整理番号	S9011	サービスキャンペーン開始日	平成18年10月6日
不具合の内容	<p>①車室内に水が浸入した場合、フロア内の窪みに溜まった水が排出されないため、セキュリティーコントロールユニットに水が浸入し、セキュリティー装置の誤作動、リモコンによるドアの開錠・施錠またはエンジンの始動が出来なくなる場合が有る。</p> <p>②電子制御式駐車ブレーキのコントロールユニットにプログラムのミスがあるため、一定回数パーキングブレーキを使用すると警告ランプが点灯する。</p>		
改善の内容	<p>①全車両、水抜き用のドレンバルブを追加装着する。</p> <p>②全車両、電子制御式駐車ブレーキコントロールユニットの内蔵プログラムを書き換える。</p>		
自動車利用者等に周知させるための処置	ダイレクトメールで通知する。

車名	型式	通称名	サービスキャンペーン対象車の車台番号（シリアル番号）の範囲及び製作期間	サービスキャンペーン対象車の台数	備考
ベントレー	GH-BCBEB	コンチネンタルGT	SCBCE63W94C020272～ SCBCE63WX5C029709 平成16年1月26日～ 平成17年5月23日	314台	①162台 ②314台
	計1型式	計1車種	製作期間の全体の範囲 平成16年1月26日～ 平成17年5月23日	計314台

改善箇所説明図（1）

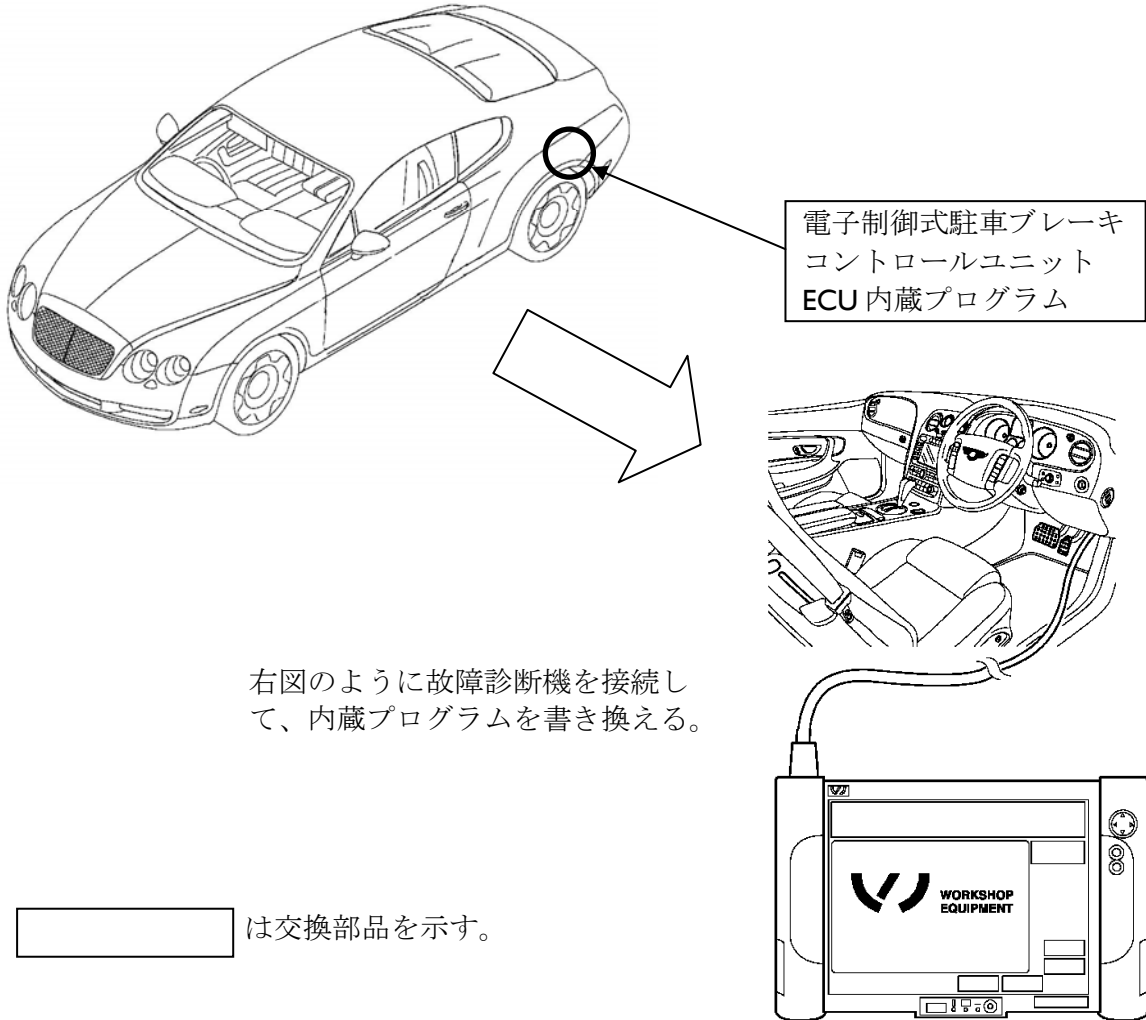
車両下側フロアパネル前方左側の
メクラ蓋（右上図）をドレンバルブ
（右下図）に取り替える
右ハンドル車においては助手席下
左ハンドル車においては運転席下

車室内に水が浸入した場合、フロア内の窪みに溜まった水が排出されないため、セキュリティーコントロールユニットに水が浸入し、セキュリティー装置の誤作動、リモコンによるドアの開錠・施錠またはエンジンの始動が出来なくなる場合がある。

全車両、水抜き用のドレンバルブを追加装着する。
